REPUBLIKA HRVATSKA
DUBROVAČKO-NERETVANSKA ŽUPANIJA
GRAD DUBROVNIK

KLASA: 350-02/21-01/03

Dubrovnik, 30. listopada 2023.

**IZVJEŠĆE O JAVNOJ RASPRAVI
o Prijedlogu Izmjena i dopuna Urbanističkog plana uređenja „Gruški akvatorij“**

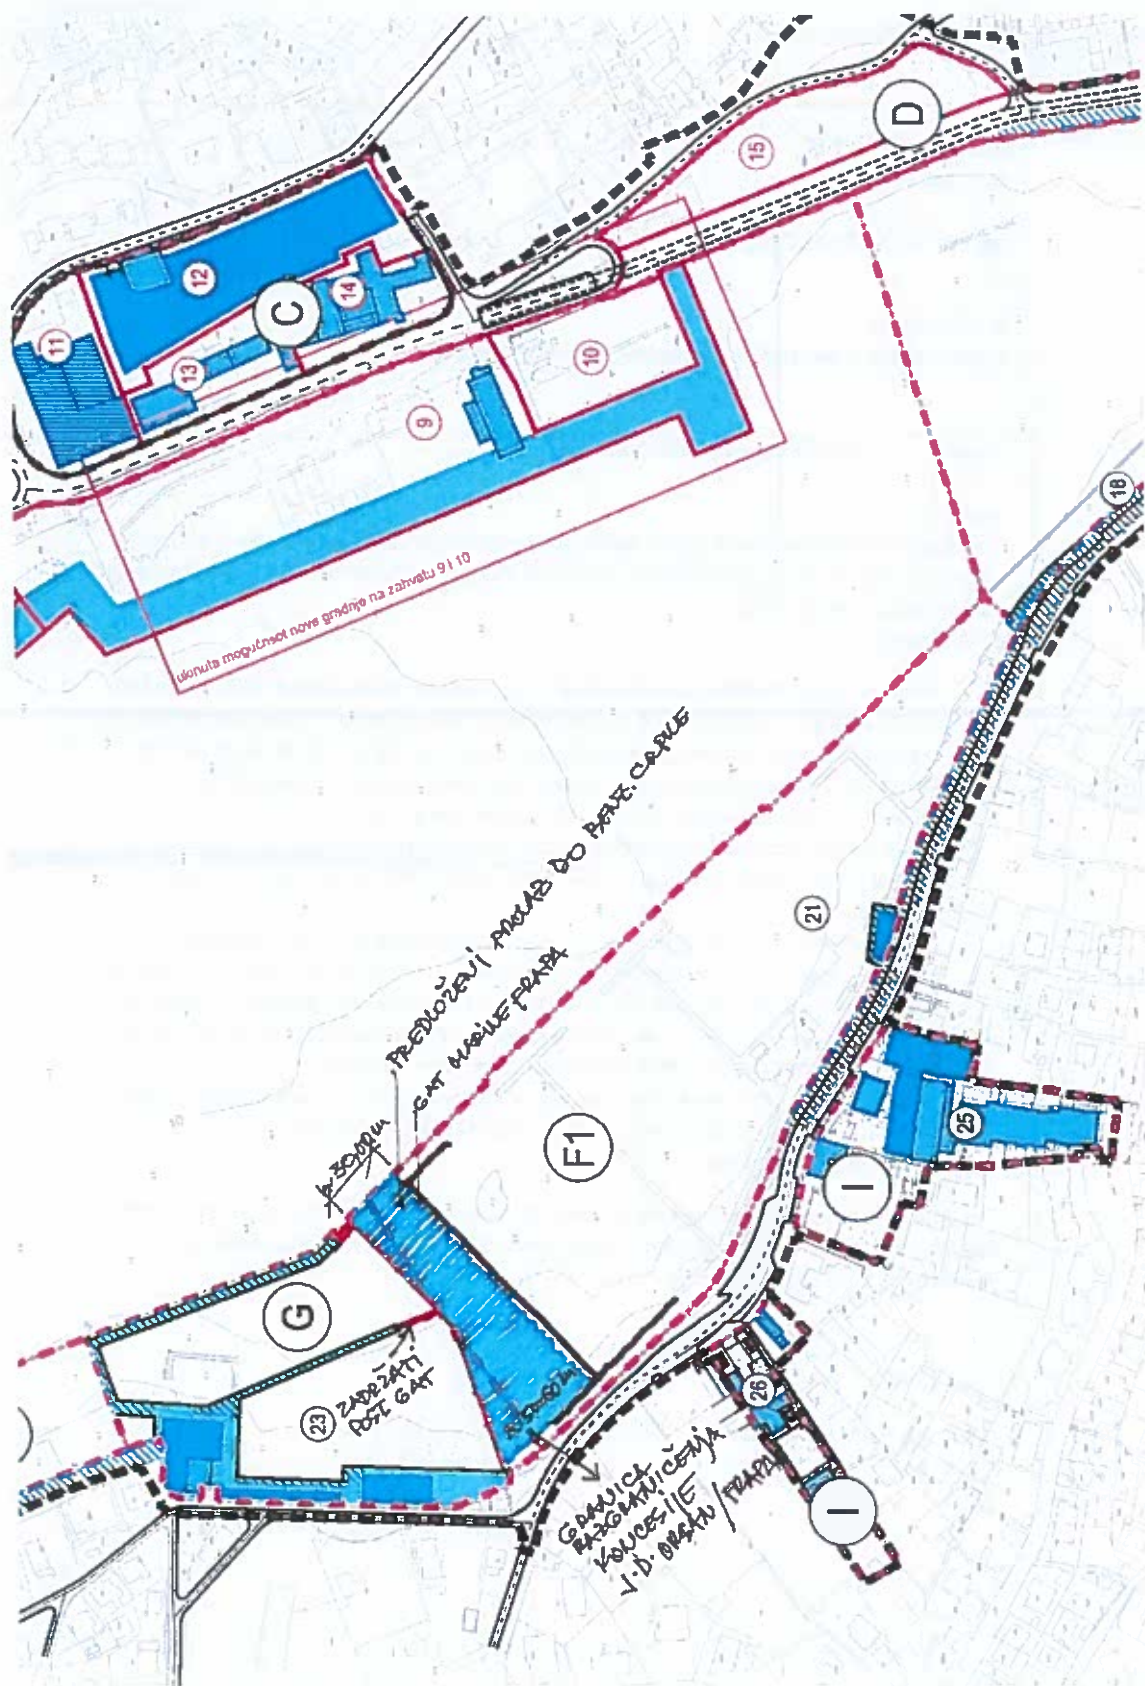
1. Obvezno planirati zaštitni gat sa sjeverne strane paralelno s postojećim čvrstim gatom kako bi se zaokružio akvatorij lučice Orsan kao konačno rješenje (dostavit ćemo Vam grafički prikaz kao prijedlog nakon snimke postojećeg stanja lučice i novoizgrađenih plutajućih gatova).

3. Planirati (djelomično i potvrditi iz ex UPU-a) da se na postojećim prizemnim zgradama sa zapadne strane može izvršiti dogradnja i nadogradnja (P+1) sa sveukupnom visinom 8,00 m do vijenca. To je potrebno radi planiranog friza (1-1,2 m) na ravnim krovovima. Ustvari to se odnosi na dvije prizemne zgrade s bočnih strana novoizgrađenog hangara (jedna u nizu sa sjeverne strane hangara, a druga odvojena s južne strane hangara).

4. Na postojećem prizemnom objektu restorana, sanitarnog čvora i klupskih prostorija obvezno zadržati mogućnost nadogradnje glorijske s visinom 8,00 m do vijenca i do 70 % tlocrtnne površine sadašnje terase.

Ove dopune su nužne za normalno funkcioniranje JK Orsan. Grafičke prijedloge navedenih izmjena i dopuna bi dostavili naknadno, odnosno u tijeku rada na Prijedlogu izmjena i dopuna UPU-a usuglašeni s izrađivačem UPU-a.

Prilog 02.

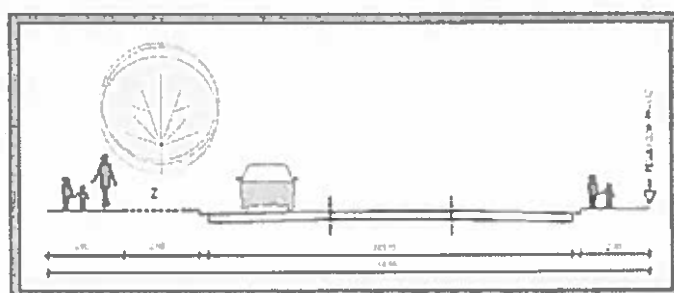
1. U prijedlogu Izmjena i dopuna Urbanističkog plana uređenja „Gruški akvatorij“ glavna gradska prometnica, u naravi ulica Obala pape Ivana Pavla II, proširena je u ukupni profil od 16,5m (tri kolne trake, jednostrani pješački nogostup/biciklistička staza i

dvored) što nije u skladu sa dostavljenim zahtjevom i izradenim elaboratom, gdje se predlaže zadržavanje predmetne glavne gradske prometnice u postojećoj trasi ucrtanoj u Generalnom urbanističkom planu Grada Dubrovnika iz 2014. godine. Navedeno se može vidjeti na prilogu 1. koji prikazuje poprečni presjek glavne gradske prometnice, u prilogu ovog zahtjeva.

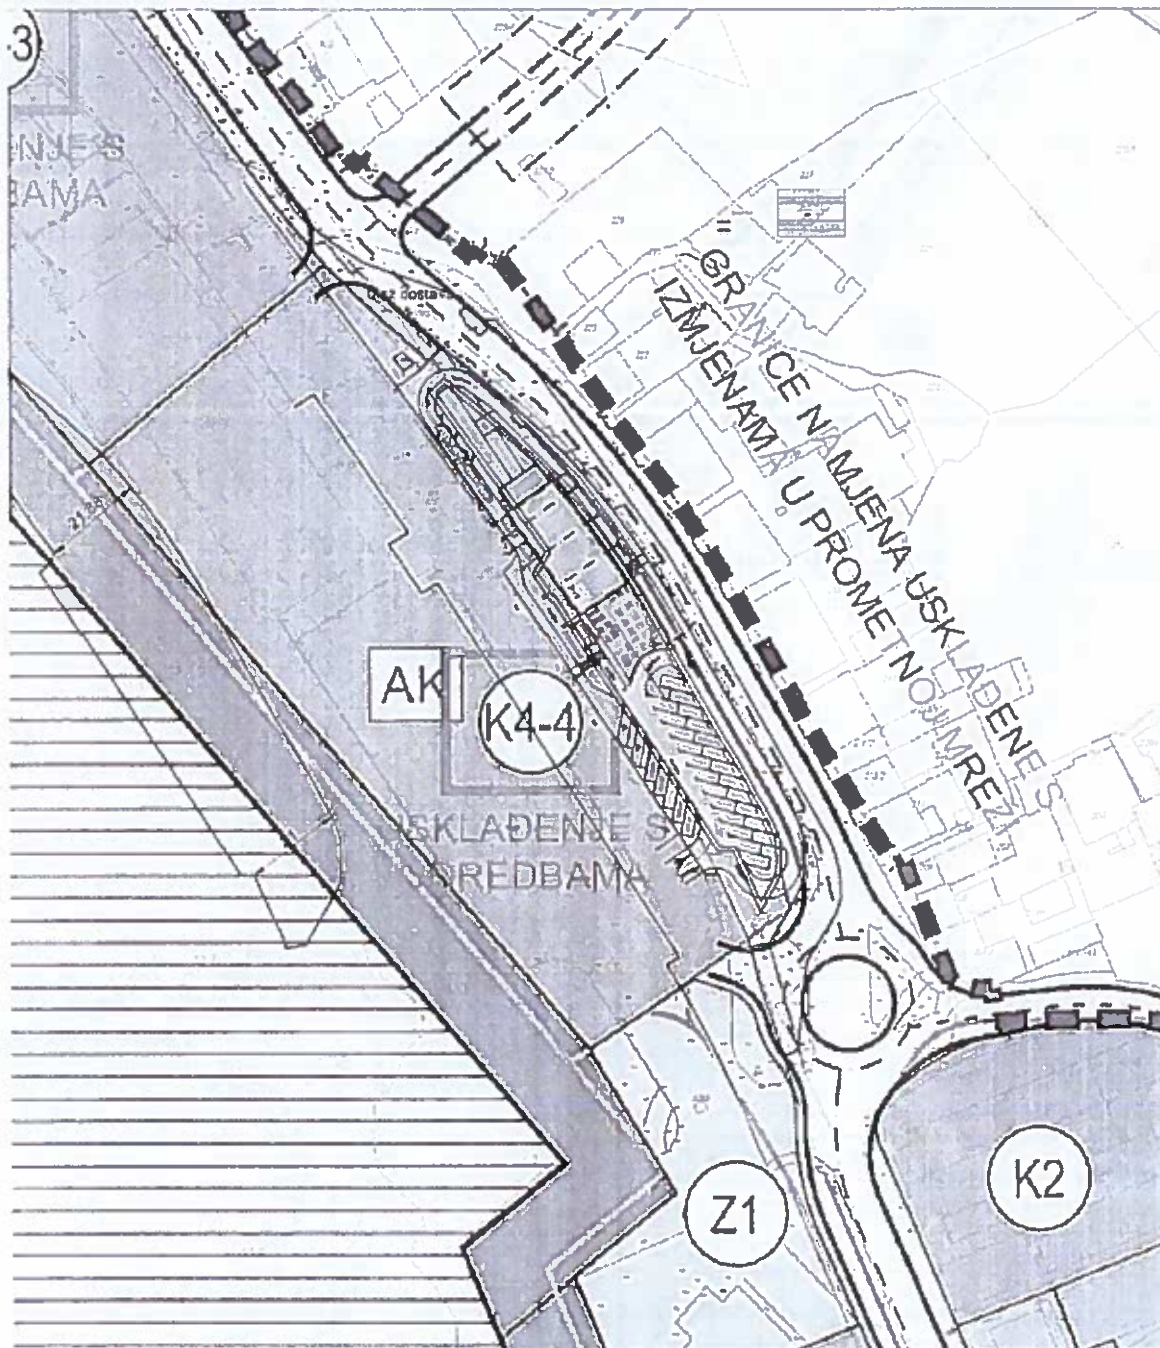
2. U Prijedlogu Izmjena i dopuna Urbanističkog plana uređenja „Gruški akvatorij“ zona u kojoj se nalazi Frendy d.o.o. prenamijenjena je u zonu namjene K4-4 (autobusni kolodvor), čime je čestica na kojoj se nalazi tvrtka pripojena namjeni i čestici autobusnog kolodvora. Smatramo kako prenamjena treba ići u namjenu K1 (poslovna-pretežito uslužna) i K2 (poslovna-pretežito trgovačka).
3. Zaključno, napravljen je preklap projektnog rješenja budućih sadržaja izradenog od tvrtke Gabriel projektiranje d.o.o. unutar zone gdje se nalazi tvrtka Frendy d.o.o., te Prijedloga Izmjena i dopuna UPU-a „Gruški akvatorij“, gdje je ustanovljeno kako trup ceste zauzima dio građevne čestice i to ukupno oko 800m² čime se u potpunosti onemogućuje realizacija predviđenog projekta na području zone Frendy d.o.o.. Navedeno se može vidjeti na prilogima 02. i 03. u prilogu ovog zahtjeva

Prilog 1: Podvodni arheološki lokaliteti u obuhvatu UPU „Gruški akvatorij“

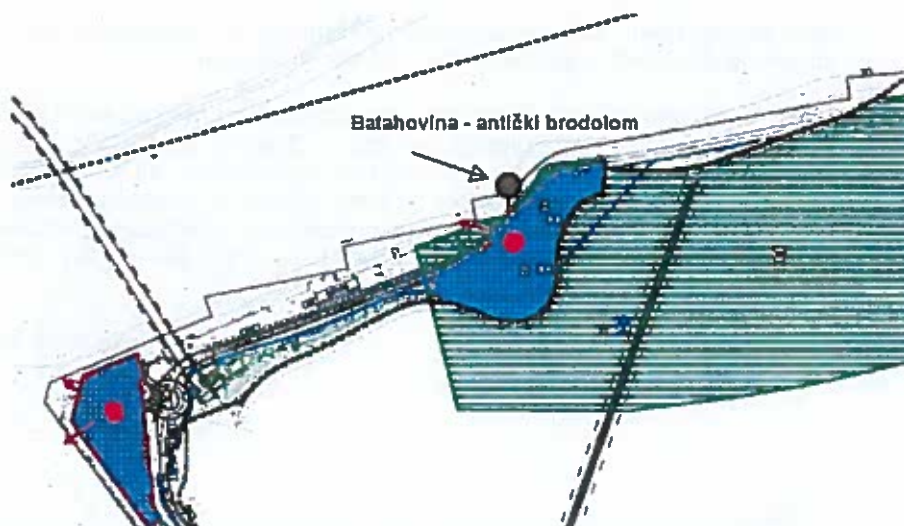
SI.1 - Korekcija položaja novovjekovnog brodoloma u luci Gruž

SI.2 – Položaj antičkog brodoloma Batahovina

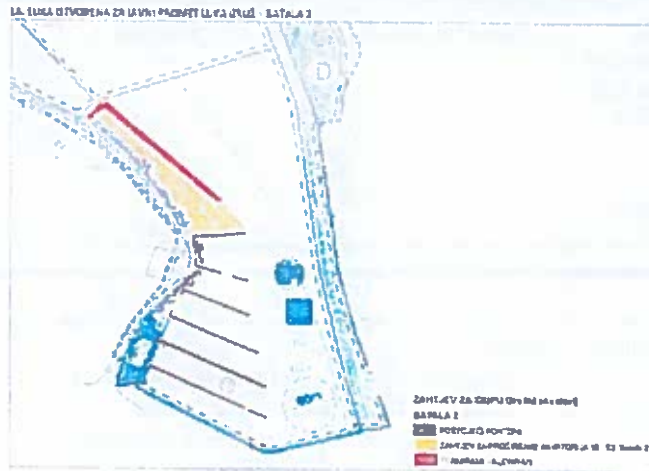
Na temelju uvida prilikom javne rasprave o Prijedlogu Izmjena i dopuna Urbanističkog plana uređenja "Gruški akvatorij", te s tim u vezi Prijedlozima Izmjena i dopuna Prostornog plana uređenja Grada Dubrovnika i Izmjena i dopuna Generalnog urbanističkog plana Grada Dubrovnika u roku dostavljamo prijedlog uređenja komunalne lučice Batala na predjelu ispred Ville Elize do granice plovnog puta i od već postojećeg valobrana komunalne lučice Batala do granice sa lukom nautičkog turizma radi omogućivanja smještaja plutajućih pontona i valobrana za komunalne vezove građana grada Dubrovnika, a ujedno bi se i koristili za ukrcaj i iskrcaj putnika u nautičkom turizmu.

Građani grada Dubrovnika godinama dostavljaju zahtjeve za komunalne vezove na čije se rješenje čeka desetljećima. Također, ukrcaj i iskrcaj putnika, gostiju korisnika jednodnevnih izleta brodovima stvara ogromne gužve na područje place Gruž, koji je ujedno i zapadni ulaz u grad. Ovim putem
